Pilny komunikat dotyczący bezpieczeństwa stosowania produktu

Nazwa handlowa omawianego produktu: Zilver PTX Drug-Eluting Peripheral Stent

Identyfikator FSCA: 2012C0005

Rodzaj działania: Zmiana etykiet i oznakowania

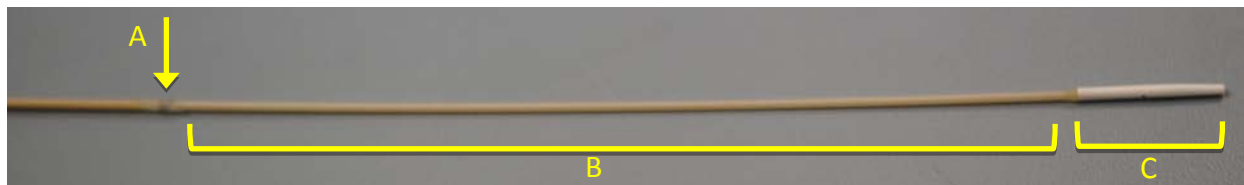
Obserwacja 1: Aby zapobiec nierozpoznanym przypadkom ułamania się końcówki/wewnętrznego cewnika, zaleca się sprawdzenie systemu wprowadzania stentu po jego usunięciu z ciała pacjenta w celu upewnienia się, że jego końcówka pozostała nienaruszona (należy zachować prowadnicę drutu cewnika aż do zakończenia tej czynności kontrolnej). Układ wprowadzania stentów tego urządzenia składa się z wewnętrznego cewnika umieszczonego w zewnętrznej osłonie (Flexor). Biała końcówka o długości 2 cm jest wysunięta z i poza ten wewnętrzny cewnik i jest ona widoczna poza dystalnym końcem osłony Flexor. Zgłaszane usterki systemu wprowadzania stentów obejmowały ułamanie się wzmiankowanej białej końcówki i sąsiadującego z nią fragmentu wewnętrznego cewnika o długości wahającej się od 8 do 15 cm długości. Ponieważ wyłącznie biała końcówka cewnika jest nieprzezroczysta dla promieniowania, istotne jest aby rozumieć i pamiętać, że wewnątrz ciała pacjenta może znajdować się większy fragment cewnika niż sugerują to obrazy rentgenograficzne.
